INFORME DE AUDITORÍA N° 076-2023-2-0338-AC

**AUDITORÍA DE CUMPLIMIENTO
MUNICIPALIDAD DISTRITAL DE PAUCAS
PAUCAS – HUARI - ANCASH**

**“PROCESO DE SELECCIÓN Y EJECUCIÓN CONTRACTUAL
DEL PROYECTO CREACIÓN DE LA REPRESA DE LA
LAGUNA JATUN JUMUR EN EL CENTRO POBLADO DE
VISCAS, DISTRITO DE PAUCAS, PROVINCIA DE HUARI,
DEPARTAMENTO DE ANCASH”**

Imagen n.º 13
Detalle de alcantarillas a ejecutarse según plano "Clave-Represa Jatun Jumor" del expediente técnico de la I Etapa

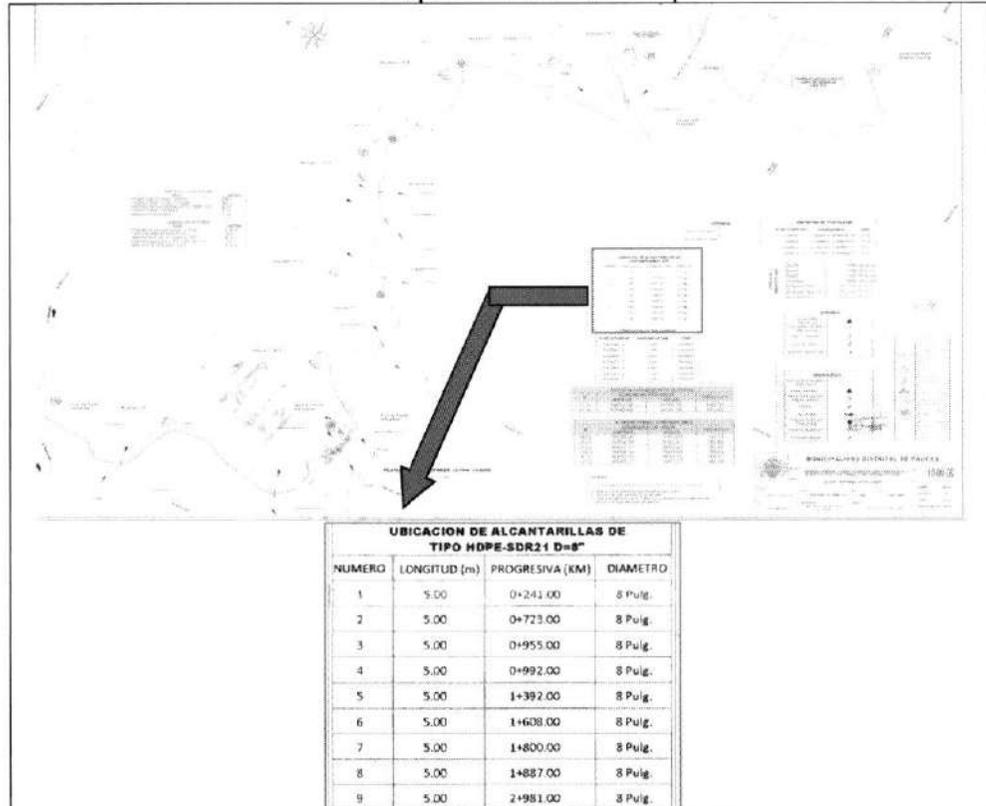
Este hecho identificado en la inspección física difiere de lo indicado en la lámina 10-00-00 denominado plano "Clave-Represa Jatun Jumor" y lámina 10-02-00 plano "Planta General Vía de Acceso-Laguna Jatun Jumor" donde se señala la ejecución de nueve (9) alcantarillas, en su **TOTALIDAD** de tipo HDPE-SDR21 D=8" en determinadas progresivas, como se muestra a continuación:

Imagen n.º 14
Especificaciones técnicas de la partida 02.02.12 Alcantarilla de Tubería HDPE Ø=8" - I Etapa

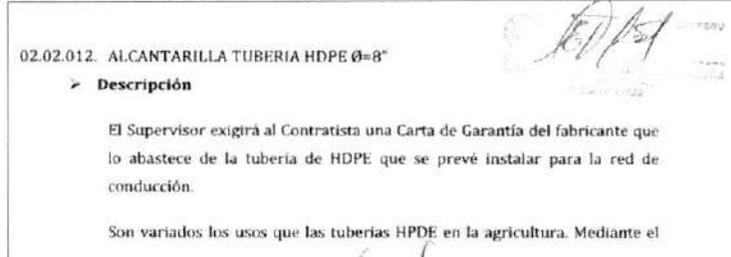
Asimismo, dentro de las especificaciones técnicas de la partida 02.02.12 Alcantarilla Tubería HDPE $\Phi=8"$ del expediente técnico (**Apéndice n.º 7**) de la primera etapa de la Obra, se indica que las alcantarillas sean ejecutadas con tubería HDPE de diámetro igual a 8 pulgadas, además de que el supervisor exigirá al contratista una carta de garantía del fabricante que abastece del insumo, tal como se muestra en la siguiente imagen:

Imagen n.º 16
Tipos de tubería en alcantarillas a lo largo del camino de acceso a la represa Jatun Jumur

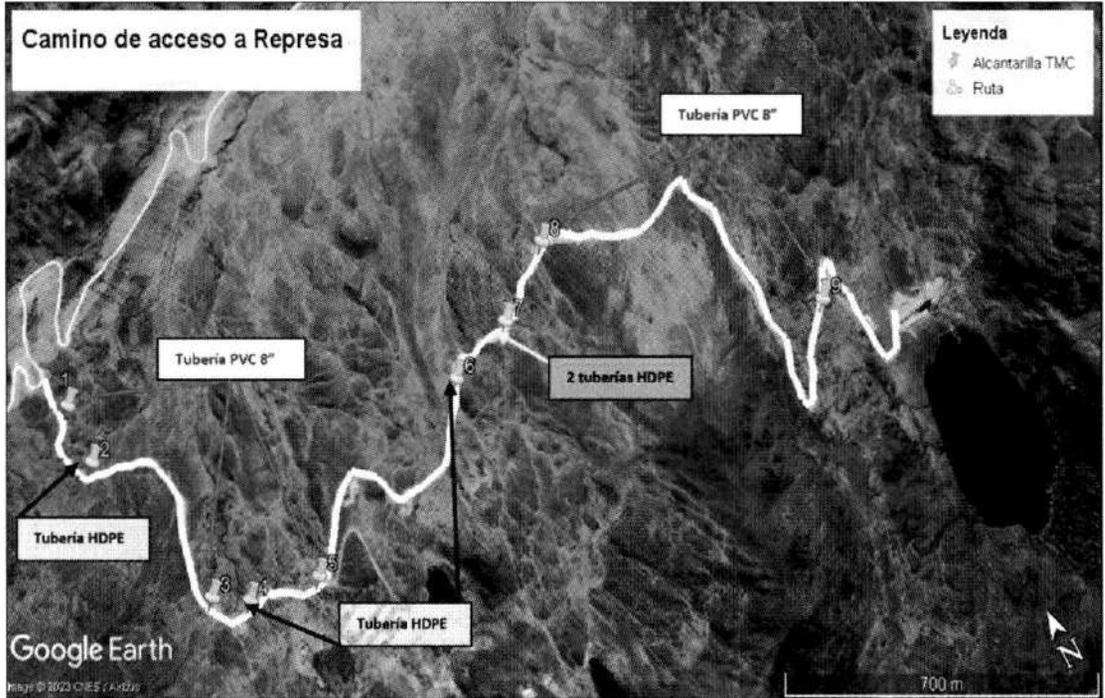
Es decir, los miembros del comité de recepción no se encargaron de verificar el cumplimiento de las metas de la Obra culminada. Ahora bien, en caso de haber realizado sus funciones dicho comité pudo haber advertido que la obra no se encontraba culminada conforme a los planos y especificaciones técnicas que forman parte del expediente técnico (Apéndice n.º 7) de la primera etapa de la obra, donde se solicitaba la ejecución de la partida 02.02.12 Alcantarilla Tubería HDPE $\Phi=8''$ con un total de nueve (9) alcantarillas con tubería de HDPE de 8" en ubicaciones específicas. El comité de recepción debió haber dispuesto que el supervisor anote en el cuaderno de obra tal hecho, a efectos que el contratista culmine la obra conforme a los requerimientos establecidos en el estudio definitivo aprobado de la primera etapa de la Obra.

Fotografías n.ºs 41 y 42
Agrietamiento y filtración en pantalla de represa

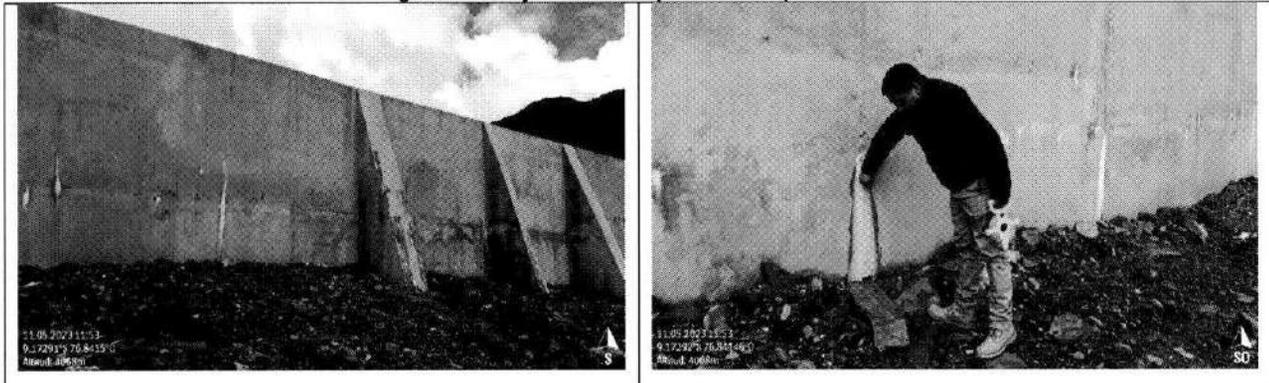
De lo observado en las inspecciones in situ, se tiene que, a través de las fisuras existentes en la pantalla y contrafuertes de la represa, fluye el agua retenida de la laguna Jatun Jumur; la cual, con el pasar del tiempo y condiciones climáticas que derivan en reacciones químicas, convierten el agua a un estado sólido evidenciado con la cristalización de sales en la cara seca de la estructura hidráulica.

Fotografía n.º 53
Herrumbre y desprendimiento de relleno en juntas de contrafuerte doble aledaño a captación

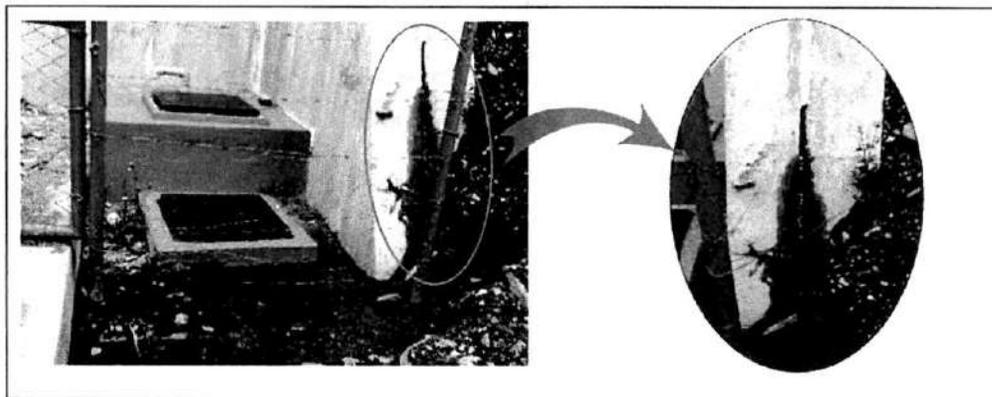
Por otra parte, el desprendimiento de sellos elastoméricos y relleno de juntas a lo largo de la pantalla y contrafuertes, también, son el medio de fuga de agua contenida por la represa; situación que con mayor grado de desarrollo se muestra en el contrafuerte n.º 9 aledaño a una captación de agua potable. Esta situación se traduce en presencia de manchas de moho por humedad recurrente.

Fotografías n.ºs 79, 80, 81 y 82
Detalles y observaciones en paño P-4 de la pantalla de represa

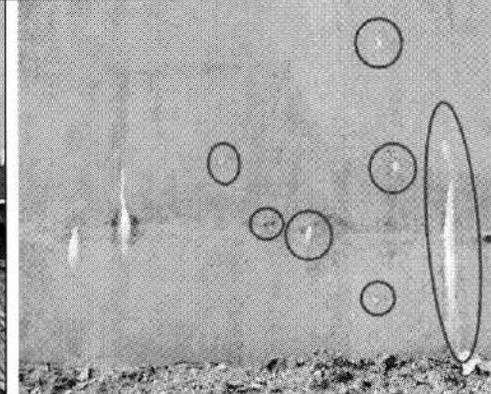
Se identifican 14 zonas de filtración con evidencia de eflorescencia en el paño P-4 comprendido entre las progresivas Km 0+022.92 hasta Km 0+031.72

Fotografías n.ºs 91, 92, 93, 94 y 95
Detalles y observaciones en contrafuerte C-2 de represa

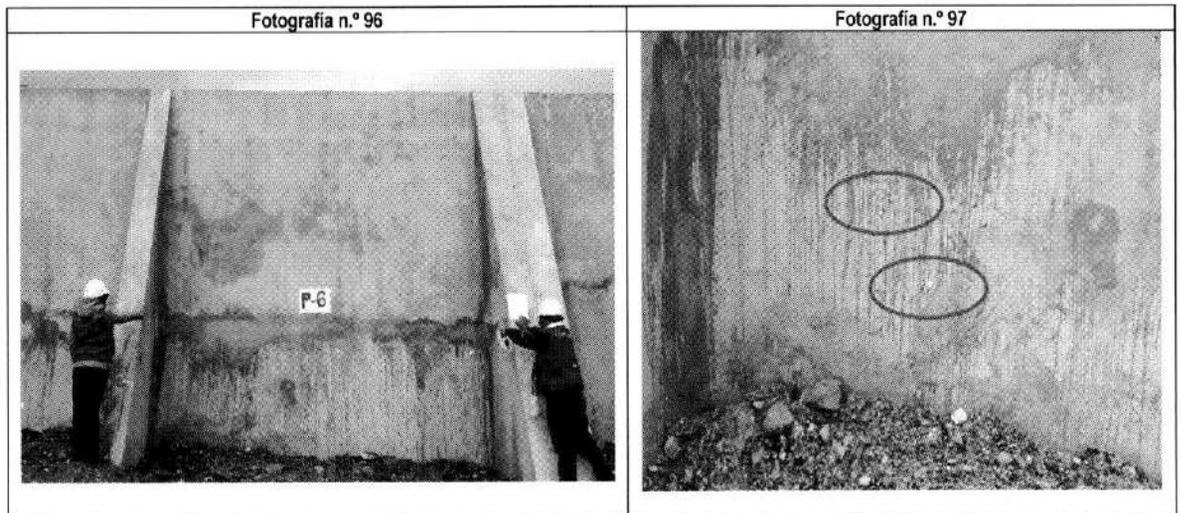
Se identifican 5 zonas de filtración con evidencia de eflorescencia en el contrafuerte C-2 comprendido entre las progresivas Km 0+036.37 hasta Km 0+036.68.

Fotografías n.ºs 96, 97, 98, 99, 100 y 101
Detalles y observaciones en paño P-6 y Contrafuerte C-3 de la pantalla de represa

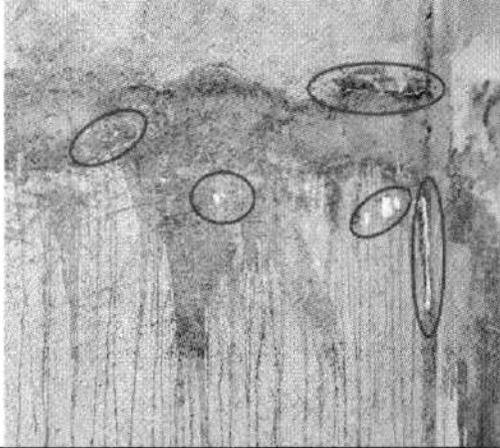
Se identifican 7 zonas de filtración con evidencia de eflorescencia en el paño P-6 comprendido entre las progresivas Km 0+036.68 hasta Km 0+040.72

Fotografías n.ºs 109, 110, 111, 112, 113 y 114
Detalles y observaciones en contrafuerte C-5 de represa

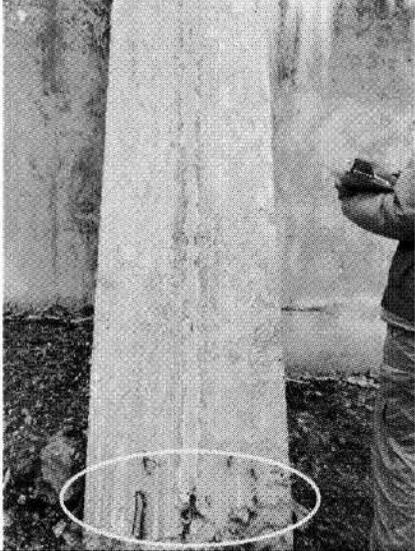
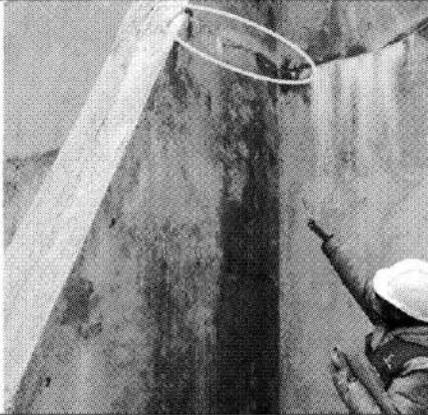
Contrafuerte C-5 de la represa. Se registra una longitud inclinada de 5.35 m, ancho en la parte alta y baja de 0.68 m y 0.61, respectivamente y una profundidad a la pantalla de 1.94 m.	Se identifican 4 zonas de filtración con evidencia de eflorescencia en el contrafuerte C-5.

<p>Fotografía n.º 111</p> 	<p>Fotografía n.º 112</p> 
<p>Se observa que el sello elastomérico se encuentra roto en la parte baja de la cara inclinada del contrafuerte C-5.</p>	<p>Se identifican 4 zonas de filtración con evidencia de eflorescencia en el contrafuerte C-5.</p>
<p>Fotografía n.º 113</p> 	<p>Fotografía n.º 114</p> 
<p>Se identifican 4 zonas de filtración con evidencia de eflorescencia en el contrafuerte C-5.</p>

Fotografías n.ºs 166, 167, 168, 169 y 170
Detalles y observaciones en contrafuerte C-11 de la pantalla de represa

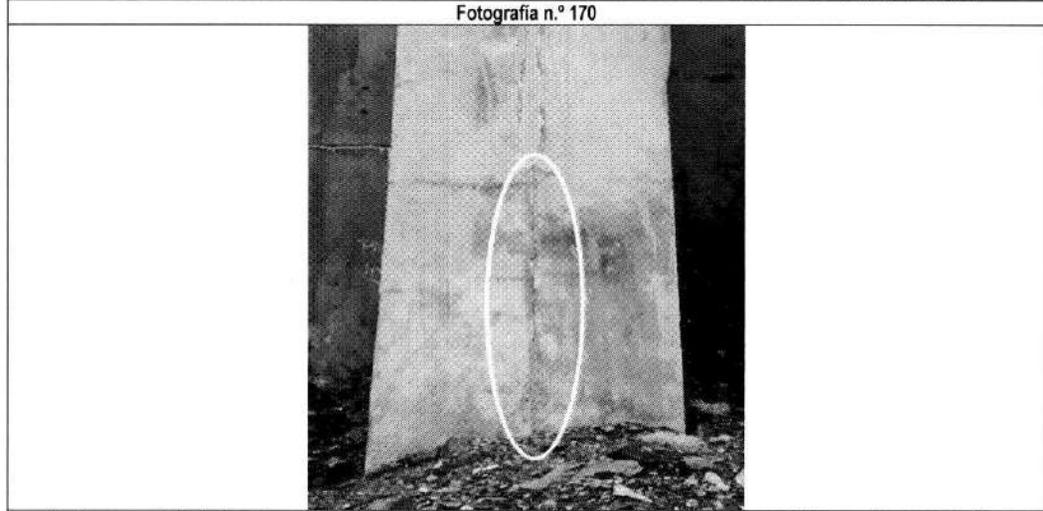
Se identifican 9 zonas de filtración con evidencia de eflorescencia en el contrafuerte C-11. Se observa la cara lateral derecha.

Fotografías n.ºs 189, 190, 191, 192 y 193
Detalles y observaciones en paño P-18 de la pantalla de represa

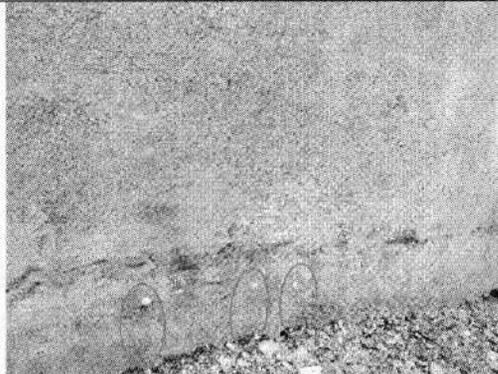
Se identifica un promedio de trece (13) zonas de filtración con evidencia de eflorescencia en el paño P-18 comprendido entre las progresivas Km 0+090.62 hasta Km 0+094.70.
